**Parere n. 151 del 29 gennaio 2021**

<b>Progetto:</b>	<p style="text-align: center;"><i>Verifica di assoggettabilità a VIA</i></p> <p><b>Progetto di rifacimento di due unità di produzione esistenti nella centrale termoelettrica "Ettore Maiorana" sita nel comune di Termini Imerese (PA)</b></p> <p style="text-align: center;"><b>ID_VIP: 5112</b></p>
<b>Proponente:</b>	<b>ENEL Produzione S.p.A.</b>

Figura 1- Planimetria generale

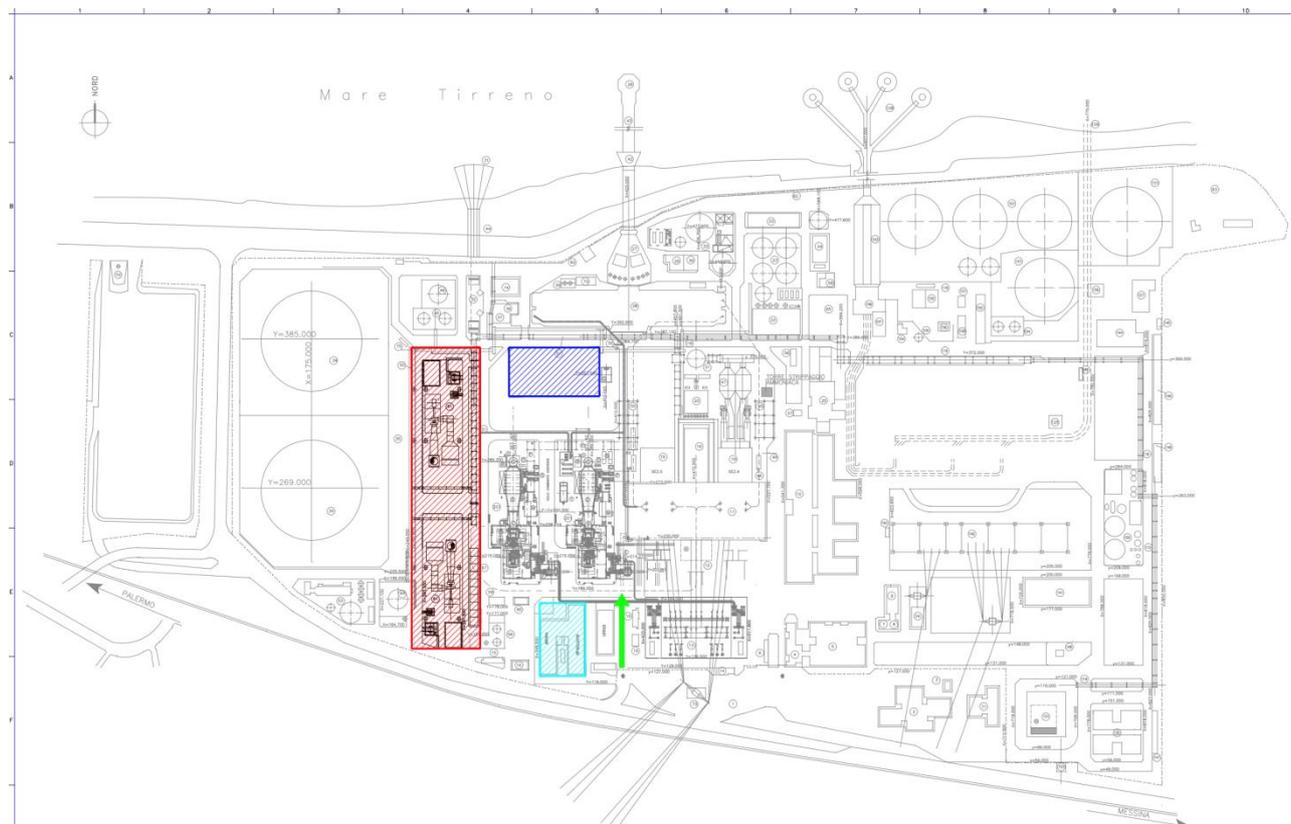
Nello SPA non sono descritti eventuali effetti cumulativi con altri progetti.
